2023年3月31日

産廃処分場計画地の唐津沢流域に対応する防災調整池容量算定における

法規違反に関する公開質問状

図1 唐津沢の流域図 (乙第60号証)

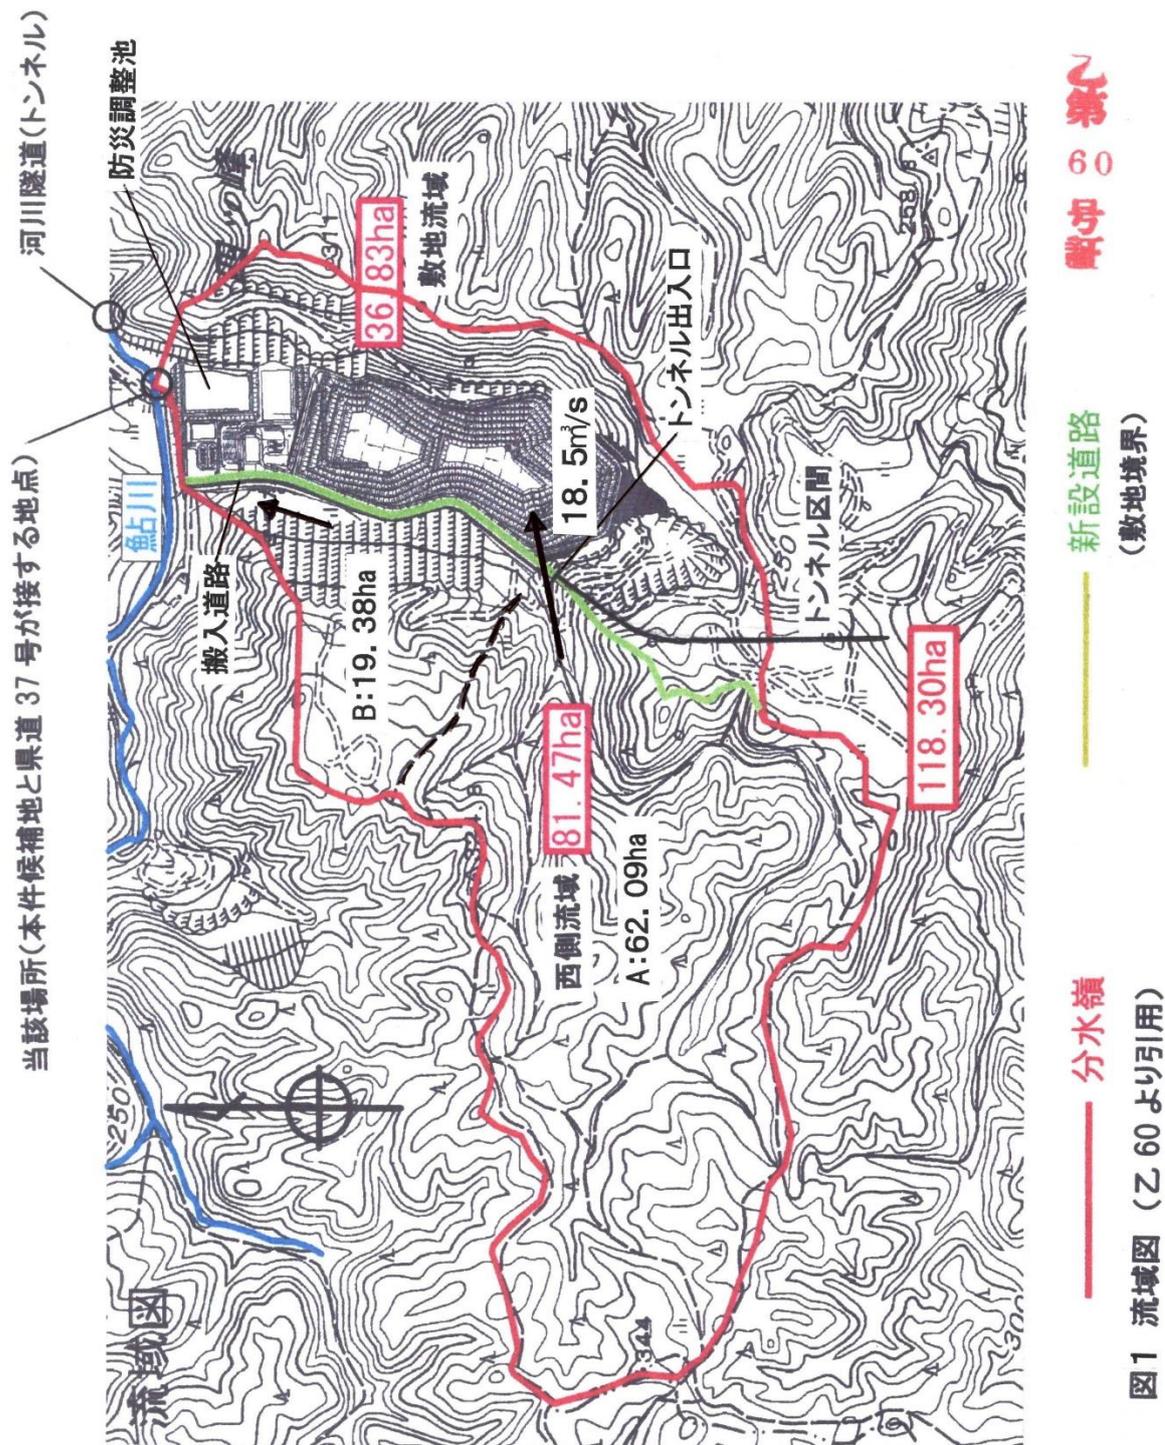
これら最近なって開示された県の資料で見ると、搬入道路沿いに側溝が設けられただけで、処分場の敷地流域とその西側流域の豪雨時雨水の流通を完全に遮断する隔壁などの施設は確認されないため、図1流域図（乙第60号証）に示される処分場敷地流域36.83haは、独立した個別の流域とは認められず、法規上から、処分場の防災調整池の容量算定に対応する降水流域面積は、非開発地（西側流域）面積81.47haを含めた唐津沢流域全体の面積118.30haとせねばならない。

図 1 から判るように、西側流域のうち、B 流域 19.38 ha からの雨水は、平坦な斜面を集中することなくほぼ一様に搬入道路の側溝に流れ込み、側溝沿いに直接鮎川に放流されると考えられる。したがって、唐津沢産廃処分場では、この B 流域が直接放流区域に該当する。そこで、水戸降雨強度式 (1/200 確率) [式 (2)] による 1 時間の降雨強度 110 mm/hr を最大降雨強度として、直接放流のピーク流量を下記の合理式 (4) により試算する。

図1に示すように、唐津沢上流域（西側流域のうちのA流域 62.09 ha ）から豪雨時に流出する雨水は集中して、搬入道路トンネル出入口付近では、 $18.5 \text{ m}^3/\text{s}$ の洪水を引き起こすと想定される。このように、唐津沢は、雨水が局所に集中して激甚な洪水を発生する特有の地形・形状であるため、洪水に対する防災対策の必要なことを、私どもは何度となく訴えて来たが、県は無視し続けて未だに何の施策も示されていない。

便法として、図1に緑色の線で示す敷地境界に沿い、豪雨時の雨水の流通を完全に遮断する隔壁を設置し、唐津沢流域を二つの独立した個別の流域に分けることが考えられる。私どもは、県はこのような方策をとるものとして、昨年12月には、西側流域に対応する防災調整池設置の難題について公開質問状（参考資料4）を提出した。なぜなら、始めに述べたように、被告側の令和4年9月の準備書面には、

図2 唐津沢流域における豪雨時の雨水流の経路説明図 (乙第54号証の2)

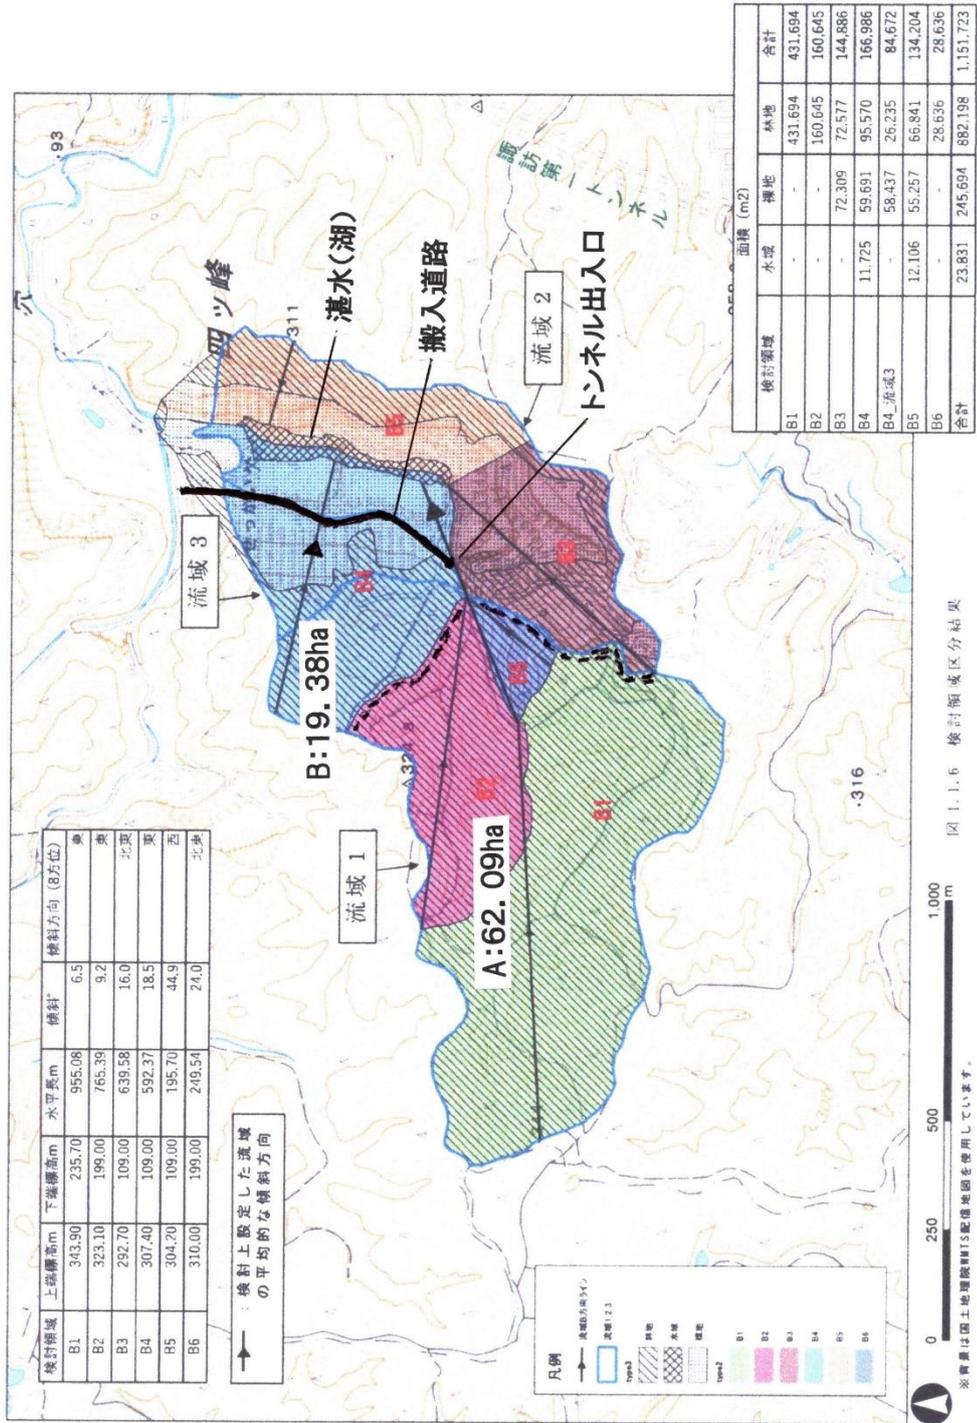
図2には、唐津沢流域における豪雨時の平均的な雨水流の経路説明図を示す。これは、県の水文調査資料を基にし、一部説明を追加したものである。唐津沢は急峻な深い谷間を形成しており、沢出口付近は採掘により深く広大な窪地になっており、約2.4haの湛水（湖）が形成され、水防法の規定値である24時間690mmの豪雨時にも、周囲から流入する約57万m³の雨水を貯留して防災ダムの役割を果たす。唐津沢上流域のA流域62.09haからの豪雨時の雨水は、谷間に集中し18.5m³/sの激甚な洪水を発生するような地形・形状であることが大きな特徴である（図3）。また、唐津沢流域は一体の広大なもので、巨大な隔壁を設けなければ、上流・下流の二つの独立した固有の流域に区分できるような状況ではないことが判る。

図3 豪雨時に唐津沢上流域から産廃処分場の搬入道路出入口付近に流入する洪水の動画解析結果の一場面（参考資料2）

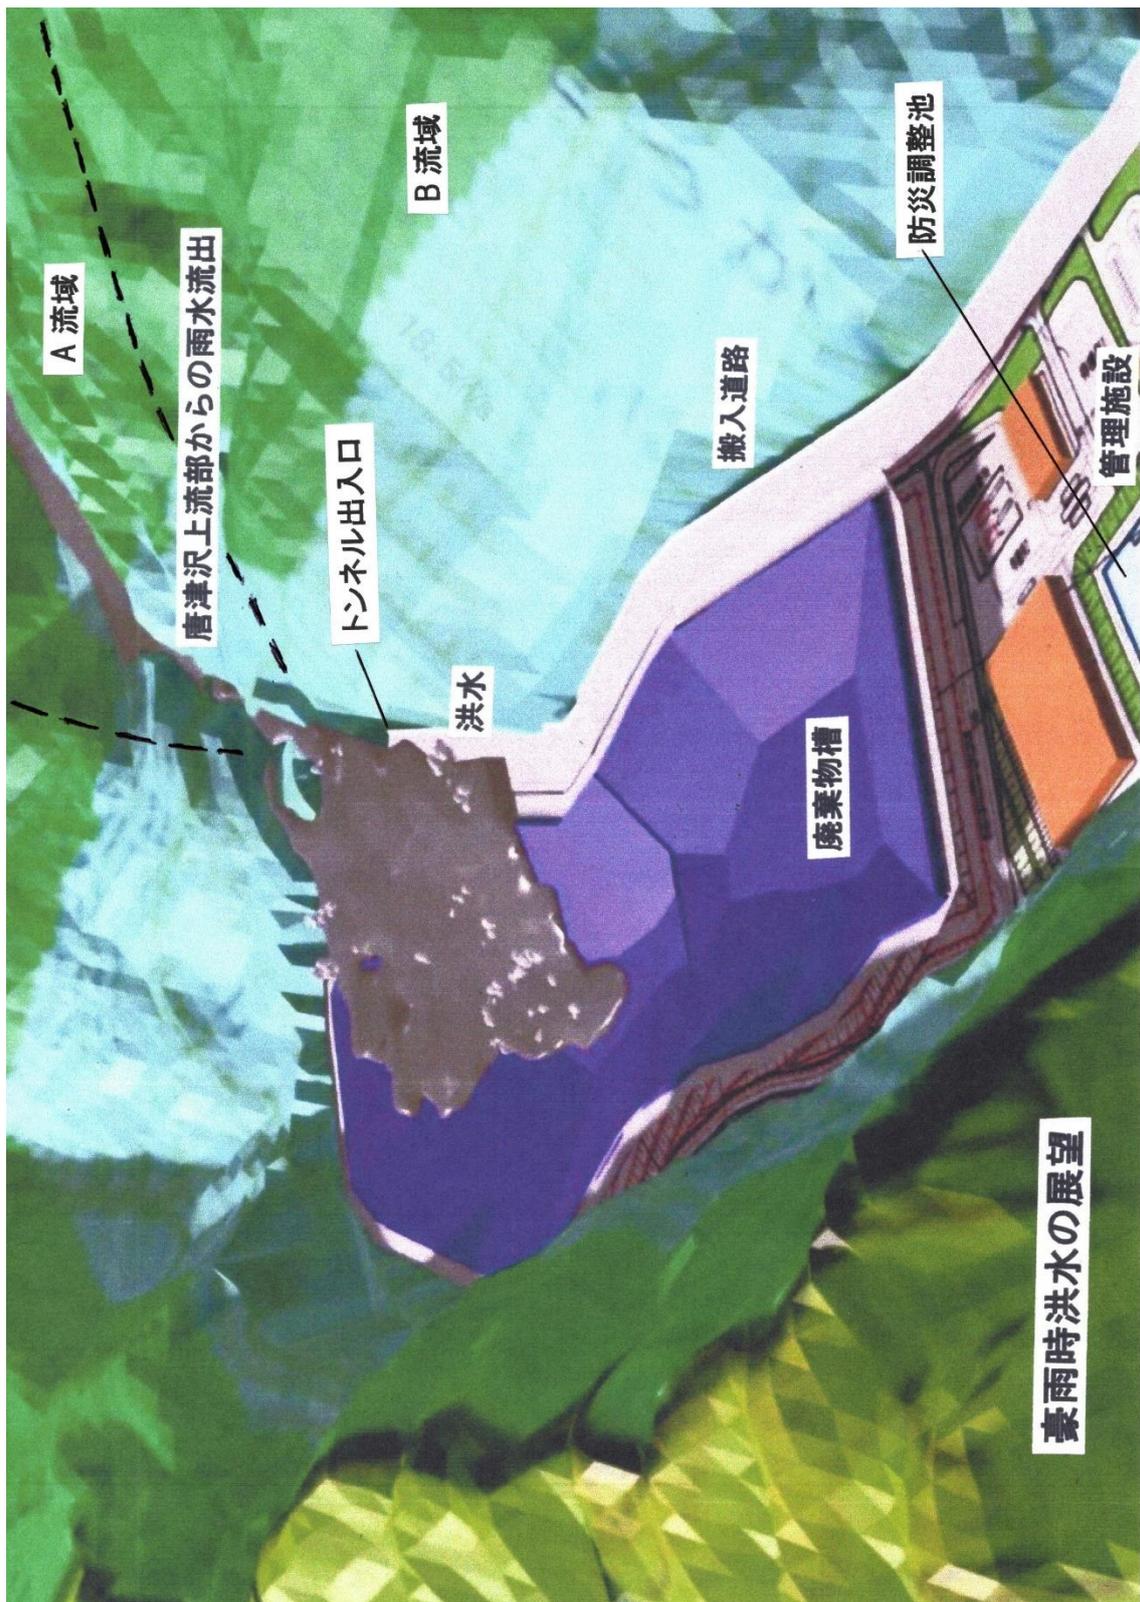
先に示した図3から判るように、唐津沢上流部から流出する洪水の激流は搬入道路のトンネル出入り口付近で急拡大するが、このような激流を収集して導水路に誘導し、 19.4 万 m^3 に拡大された防災調整池を通じて無事に鮎川へ放流する施設を整えることは至難の業である。県がどのような方策をとるのか、今後とも注視して行きたい。

図 4 防災調整池の容量算定に使用すべき流域面積および許容放流量算定要領

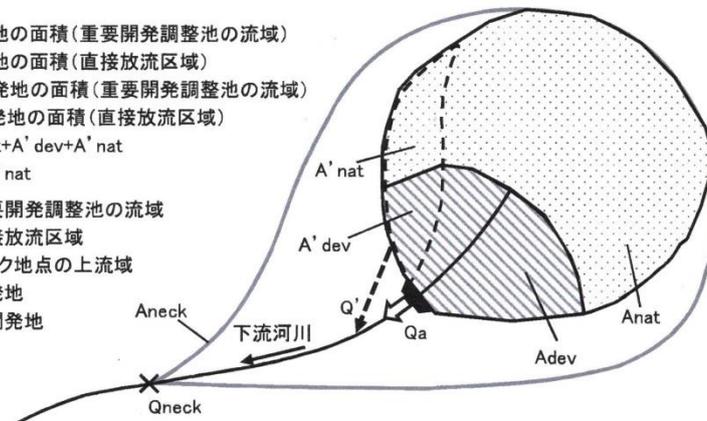
このような一つの流域に開発対象地域と非開発地域が存在する場合における防災調整池容積の算定対象の流域面積の判断は、私どもには不慣れなので確信が持てなかったが、最近になって図4に示すような判り易い京都府の調整池に関する技術基準（参考資料8）が見つかったので、これを基にして確信をもって主張することにした。

『図4中の参考図2.2 流域面積の考え方のように、防災調整池容量の算定対象の流域面積は、非開発地を含めた降水流域全体が該当する。』ここでは、防災調整池容量の算定対象面積をAとし、調整池を通さず直接放流する区域の面積をA'としており、 $A = A_{dev} + A_{nat} + A'_{dev} + A'_{nat}$ と表記されているように、Aには、開発地（ $A_{dev} + A'_{dev}$ ）だけではなく、非開発地（ $A_{nat} + A'_{nat}$ ）も併せて流域全体の面積が該当する。

そのため、現在の基本計画において、唐津沢産廃処分場の防災調整池容量の算定対象面積を処分場の敷地面積36.83haだけとしているのは重大な誤りであり、流域全体の面積118.30haと3.2倍に修正し、調整池容量を大幅に訂正せねばならない。
